改善箇所説明図

①突入防止装置のリヤバンパ本体と取付ステーの間にスペーサを取付ける場合

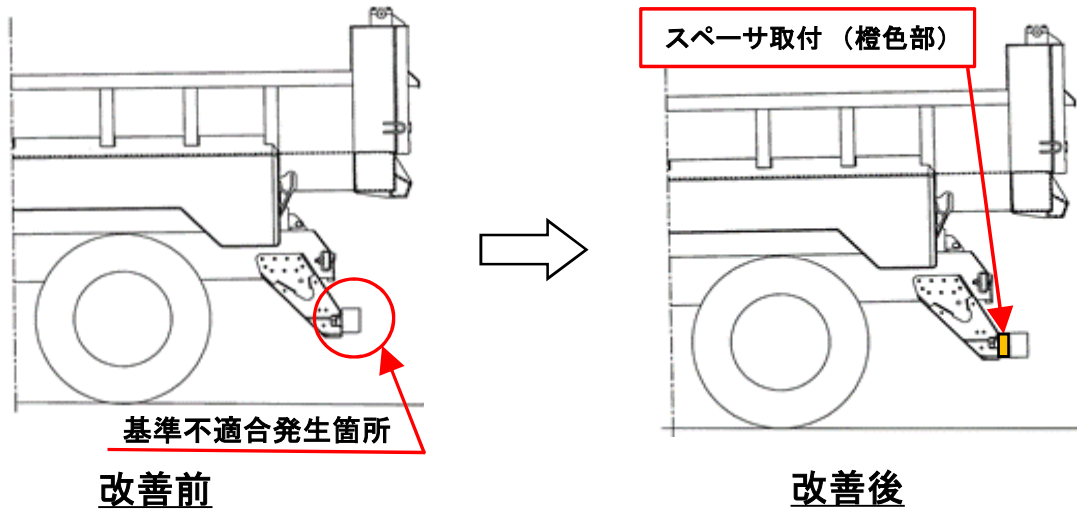
車体後部にテールランプ保護カバーを備えたダンプ車において、突入防止装置の取付位置が不適切な車両がある。このため突入防止装置の平面部から車体後面までの水平距離が規定値を超え、道路運送車両法の保安基準に適合しない。

突入防止装置のリヤバンパ本体と取付ステーの間にスペーサを取付、またはテールランプ保護カバーの形状を変更する。
